【2014 건축기사실기 3차 정오표】 [2014.4.21]

【2014 건축기사실기 2차 정오표】 [2014.4.14]

[2014 건축기사실기] 1차 정오표 [2014. 4. 7]

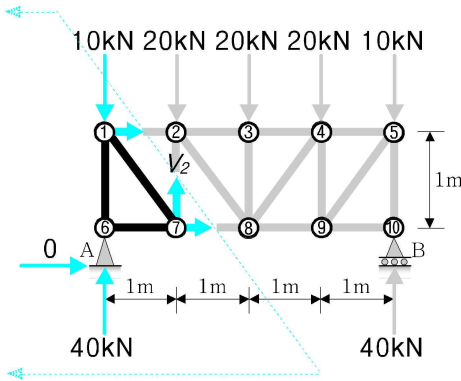
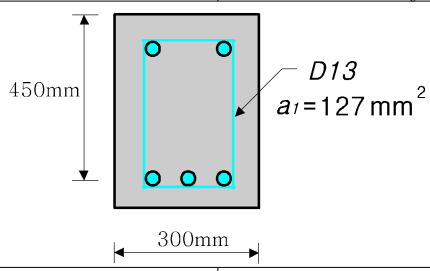
페이지		교정전	교정후
5-156	18번		
	해설 그림		
6-254	7번 문제 G의 선행작업	A, C, B	A, C, E
6-322	3번 문제 정답 (가)	$A = 390 \times 190 = 74,100 \text{ mm}^2$	$A = 390 \times 150 = 58,500 \text{ mm}^2$
6-373	24번 문제 정답 (3)	$\frac{I_x}{I_y} = 40$	$\frac{I_x}{I_y} = 4$
